לכבוד  
ליאת פלד – מתכנתת המחוז  
הועדה המחוזית לתכנון ובניה חיפה  
משרד הפנים

הנדון: תכנית חפ/864ג' – חוות דעת המשרד להגנת הסביבה לתסקיר השפעה על הסביבה

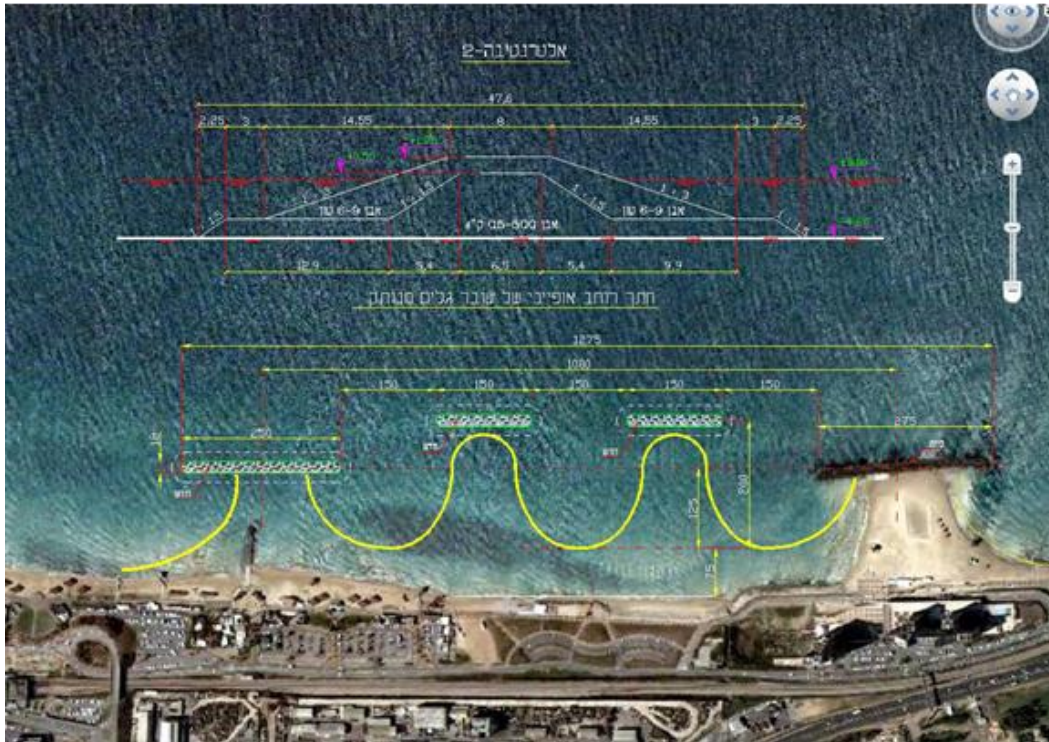
בסעיף 5 (Calibration) שבנספח DDR4858-05 TN, מוסבר תהליך הכיול שבוצע במודל BEACHPLAN, לצורך התאמתו לחיזוי השינויים במיקום קו החוף, שנצפו בסדרת הדמאות לוויין. הכיול שבוצע, מייצג את השינויים במיקום קו החוף בשנים האחרונות בלבד ואינו מוכיח את יכולת המודל לשחזר את השינויים ההיסטוריים שהתרחשו בחוף הכרמל לאחר הקמת שובר הגלים המנותק (ניר, 1976). יתר על כן, בניסוי מעבדה שבוצע בישראל על-ידי (Rosen and Vajda 1982), שחזר התהליך של היווצרות טומבולו מאחורי שובר גלים מנותק, בתנאים ומשתנים מורפודינמיים שונים. לאור זאת היה ראוי להשתמש לצורך ביצוע הכיול במאמר לעיל, להוכחת יכולת השחזור של מודל BEACHPLAN, בתנאים ומשתנים ידועים. ראוי לציין כי היכולת של חיזוי התפתחות טומבולו או לשונית חול בעורף שובר גלים מנותק, אינה טריוויאלית במודלים סדימנטולוגיים מסוג קו-אחד.

איור 1 חלופת תכנון עקרונית אלטרנטיבה 2 – הוכן ע"י ר. רביב מהנדסים יועצים בע"מ

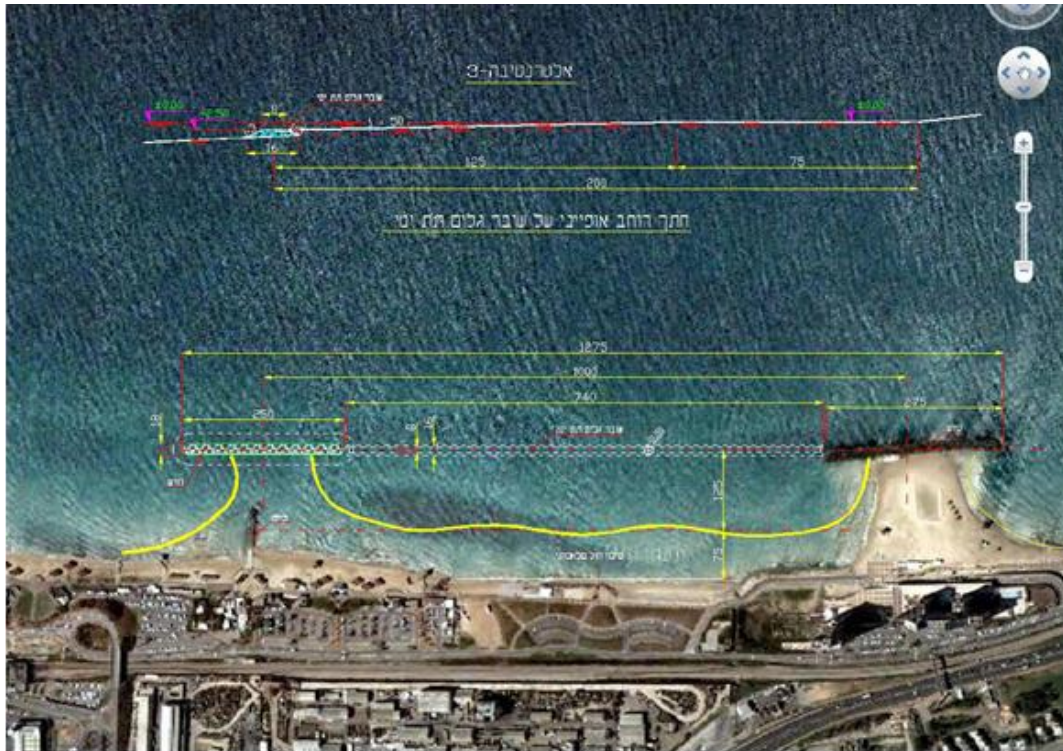
בפגישה שנערכה בתאריך 8.8.2010 בין נציגי המשרד להגנת הסביבה והיזם, הציגו יועצי היזם 4 חלופות תכנון עקרוניות. בסכום הפגישה שהוציא המשרד הובהר כי החוף החדש צריך להיות ברוחב 100 מ' ולא 100 מ' בממוצע. כמוכך, בהקשר לחלופות שהוצגו על-ידי היזם, הובהר כי החלופה המועדפת על המשרד היא חלופה של שוברי גלים מטובעים, ללא דורבן בתוך קטע החוף המתוכנן להרחבה. חלופה זו תאפשר יצירת רצועת חוף של 100 מ' לפחות, שאינה פוגעת בבטיחות השחייה ושהיית המתרחצים ותיצור פגיעה מינימאלית בחוף מדרום. כמוכך סוכם כי היזם יכול לשלב בין חלופה 2 ו-3 (איורים 1 ו-2), כך שיישאר מבט פתוח ככל האפשר לים (ללא מבנים ימיים חוסמים).
